Mission régionale d'autorité environnementale

**Avis délibéré  
sur le projet de renouvellement urbain du quartier des  
Courtilles / Sud des Hauts d'Asnières  
à Asnières-sur-Seine (92)**

N° APJIF-2023-038  
en date du 02/08/2023

Figure 4: Démolitions prévues dans le cadre du projet - Source : étude d'impact, p. 52

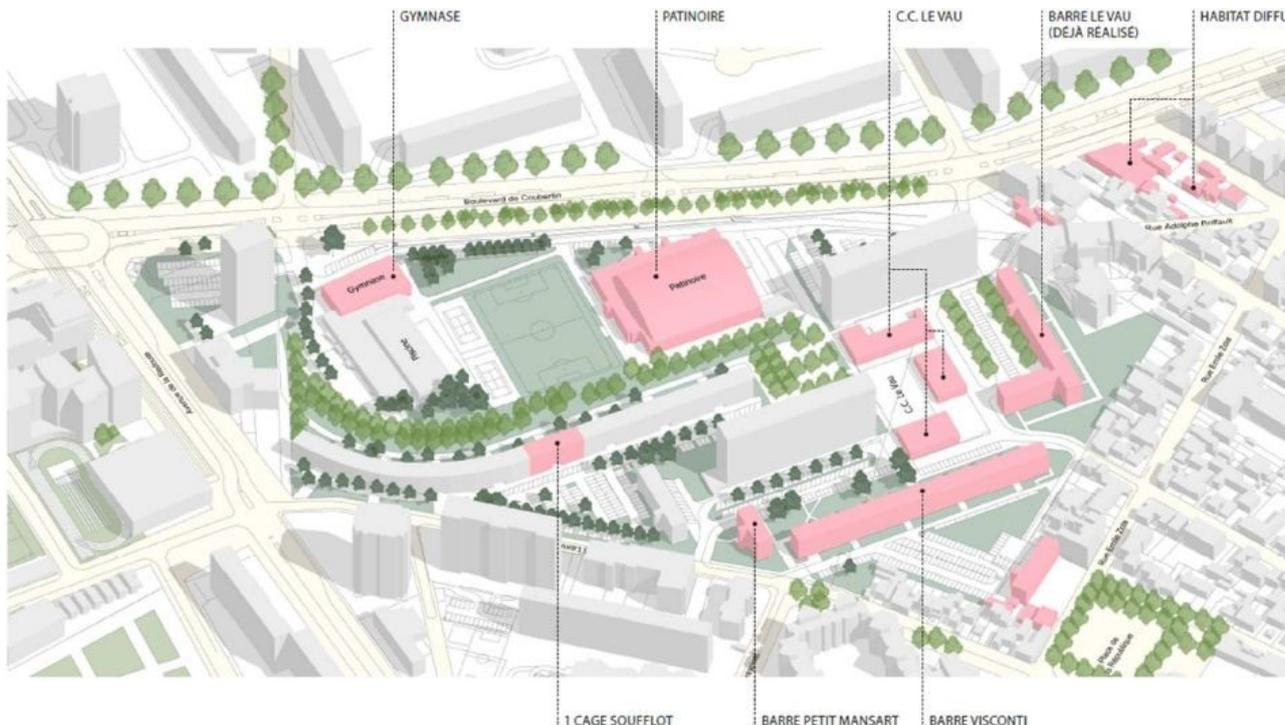
En particulier, même si incidemment il est mentionné que « *l'EPT Boucle Nord de Seine porte une ambition visant à l'étude systématique de la réhabilitation des bâtiments existants, avant d'opter pour l'option de la démolition/reconstruction* » (p. 244), l'étude d'impact justifie les démolitions prévues par la nécessité « *de développer le réseau de voies et d'espaces publics nécessaires au renouvellement du quartier* » et celle de « *permettre la création et le réaménagement des espaces verts* » (p. 50-51), et par le caractère « *vieillissant* » des équipements sportifs à démolir sur le site de la patinoire (p. 81). L'étude ne les analyse donc pas au regard de considérations environnementales (économie de ressources naturelles, limitation des nuisances, du transport de matériaux, etc.), et au regard du potentiel de réhabilitation de certains bâtiments, notamment celui de la patinoire ou du centre commercial. Par ailleurs, l'Autorité environnementale considère que l'objectif d'amélioration des espaces publics et des espaces verts ne constitue pas une justification évidente de l'ensemble des démolitions envisagées.

Le travail mené sur les formes urbaines et les hauteurs de bâti aurait toutefois dû être détaillé et illustré pour expliciter l'accroche du projet sur l'existant. Ces principes ne sont en outre pas illustrés de photomontages. Par ailleurs, les hauteurs des futures constructions ne sont pas clairement précisées : l'étude d'impact mentionne « R+6 maximum » (cf. citation ci-dessus, p. 268) alors que le plan masse (p. 50) ou le schéma d'intention d'un lot côté boulevard Pierre de Coubertin (p. 63) indiquent des bâtiments de hauteur beaucoup plus importante, de type R+12 voire R+13.

- présenter les solutions de substitution raisonnables examinées et d'indiquer les raisons des choix retenus dans le cadre du projet au regard de leurs incidences sur l'environnement ;
- reconsidérer l'ampleur des démolitions prévues par le projet au regard de leurs incidences environnementales et des solutions de réhabilitation des bâtiments existants.

Figure 6: Pollution des sols : synthèse des zones avec recommandations sur les suites à donner - Source : étude d'impact, p. 262

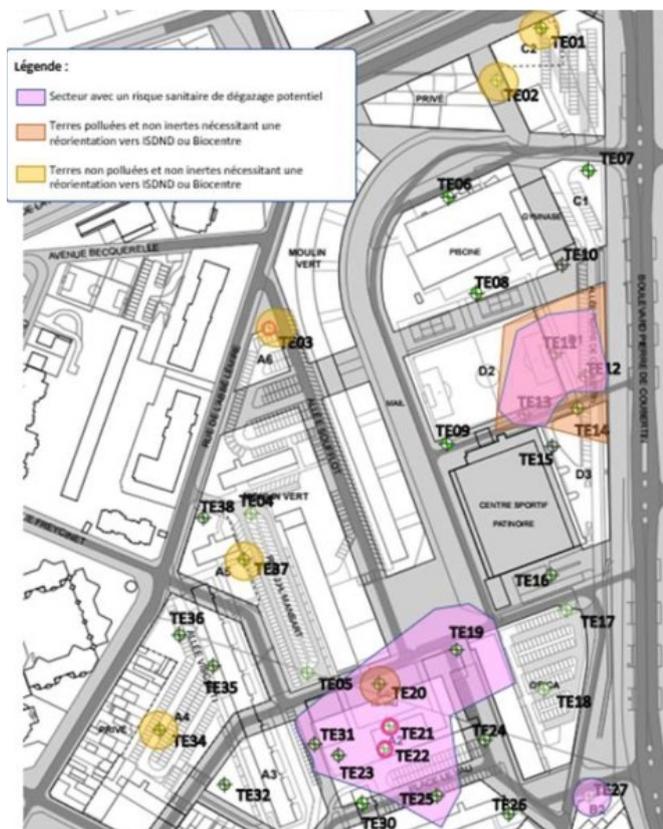
- un « *risque sanitaire de dégazage* » au niveau de la place le Vau, sur laquelle est envisagée l'implantation du groupe scolaire, nécessitant une évaluation quantitative des risques sanitaires (p. 260) ;
- un « *risque d'inhalation par dégazage potentiel du mercure, hydrocarbures légers, BTEX et naphtalène* » au niveau des sondages TE11, TE12 et TE13 (lot piscine/gymnase/stades) (p. 258-259).

L'Autorité environnementale rappelle en outre qu'en application de la circulaire du 8 février 2007 relative à l'implantation sur des sols pollués d'établissements accueillant des populations sensibles<sup>20</sup>, la construction de tels établissements doit être évitée sur les sites pollués. S'il s'avère impossible de trouver un site alternatif non pollué, une telle impossibilité doit alors être étayée par un bilan des avantages et inconvénients des différentes options de localisation.

Au vu des résultats de l'étude de pollutions des sols, montrant l'existence d'un risque sanitaire potentiellement important au niveau de l'implantation envisagée du futur groupe scolaire, il appartient au maître d'ouvrage de privilégier une autre implantation pour cet établissement sensible.

- clarifier et mettre à jour l'étude d'impact en reprenant notamment dans l'analyse de l'état initial de l'environnement les éléments issus du diagnostic de pollution des sols réalisé ;
- mettre en œuvre les investigations complémentaires et les mesures de gestion préconisées par le diagnostic de pollution des sols ;
- choisir une autre implantation pour le futur groupe scolaire, actuellement envisagée dans le secteur de la place le Vau, compte tenu de l'existence d'un risque sanitaire potentiellement important lié aux gaz du sol sur ce secteur (présence de solvants chlorés - tétrachloroéthylène)- compléter en conséquence l'analyse des incidences du projet et la présentation des mesures d'évitement et de réduction de l'étude d'impact, en s'engageant sur l'absence de risques sanitaires liés aux pollutions des sols pour l'ensemble des futurs habitants et usagers du projet.

Figure 8 : Réseau viaire projeté - Source : étude d'impact, p. 273

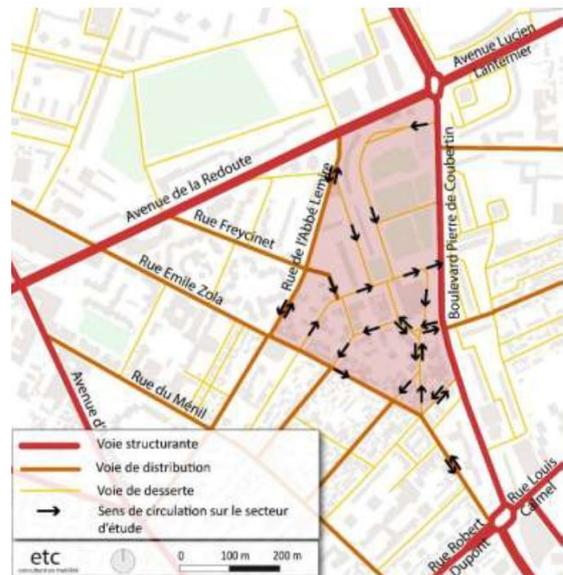
Le projet prévoit la réalisation de nouvelles voies au sein du quartier, notamment une nouvelle voie de circulation en sens unique, reliant le boulevard Pierre de Coubertin au sud du quartier, ainsi que des voies de desserte locale (p. 50, 52-53, 275 et Figure 8 ci-dessus).

L'étude d'impact présente également une analyse de l'offre de stationnement automobile (p. 280). Le projet prévoit « un minimum d'une place par logement pour la quasi-totalité des îlots ». L'étude d'impact indique également que « l'offre de stationnement proposée [de 1 150 places] correspond aux besoins de la totalité de la programmation », avec « 308 places supplémentaires pour l'ensemble des îlots » et la « création d'un parking public souterrain de 150 places ». Les explications fournies ne sont pas claires et ne permettent pas de comprendre comment l'offre de stationnement est répartie et justifiée au regard de la programmation en logements et équipements publics du projet, et de l'importance de l'offre en modes alternatifs du secteur.

Figure 11: Cartographie sonore de l'état futur avec projet à quatre mètres au-dessus du sol - période 6 h-22 h  
Source : étude d'impact, p. 295

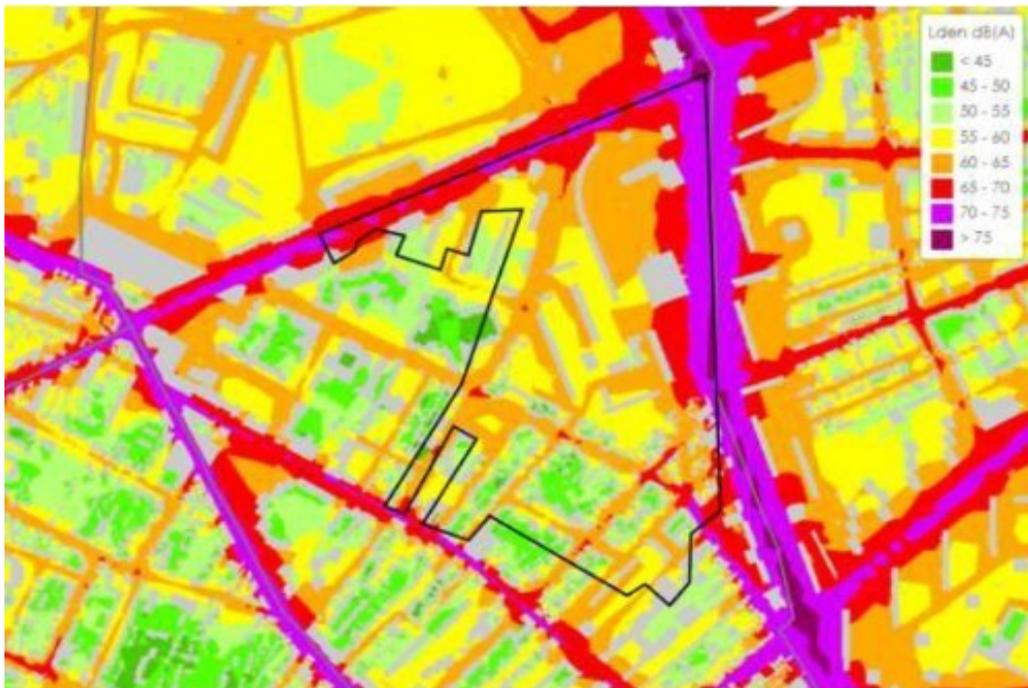
Les modélisations permettent par ailleurs d'évaluer l'ambiance sonore future sur l'ensemble du quartier (p. 291-297), qui montre des niveaux sonores dépassant 60 voire 65 dB(A) en période diurne pour les façades les plus exposées au boulevard Pierre de Coubertin et à l'avenue de la Redoute (Figure 11). L'étude d'impact ne fournit pas les raisons expliquant la réduction projetée de ces niveaux sonores comparativement à ceux constatés à l'état initial (Figure 10). Elle mentionne par ailleurs que « pour ces façades, les équipes de maîtrise d'œuvre en charge de la construction des bâtiments devront dimensionner les objectifs d'isolement de façade nécessaire ou prévoir un agencement des pièces permettant d'exposer au minimum les pièces de vie aux axes routiers bruyants » (p. 293). Pour les nouveaux bâtiments non exposés à ces deux routes, les niveaux de bruit LAeq<sup>43</sup> seront en majorité inférieurs à 65 dB(A) le jour (entre 50 et 60 dB(A)) et à 60 dB(A) la nuit (entre 45 et 55 dB(A)), « traduisant une ambiance sonore modérée » selon l'étude d'impact (p. 293).

L'Autorité environnementale rappelle que cette appréciation d'« *ambiance sonore modérée* » se réfère à la réglementation visant à limiter l'impact acoustique des routes nouvellement créées ou modifiées (cf. note de bas de page n°41) et non à une estimation de l'impact sanitaire lié à l'exposition de la population aux pollutions sonores.

- d'évaluer l'impact sanitaire du projet lié à l'exposition de la population aux nuisances sonores en se référant aux valeurs retenues par l'OMS pour caractériser le risque pour la santé ;
- de reconsidérer les conclusions de l'étude d'impact sur l'absence de mesures prévues en matière de protection acoustique des futurs habitants et usagers du projet, en prévoyant des mesures d'isolation phonique des façades les plus exposées conformément à la réglementation et en présentant des mesures d'évitement et de réduction des nuisances sonores qui permettent de limiter cette exposition au bruit des populations à des niveaux inférieurs aux seuils de l'OMS, fenêtres ouvertes et dans les espaces de vie extérieurs ;
- de démontrer que l'opération ne se conclut pas par une augmentation du nombre de personnes exposées à un risque élevé pour la santé.
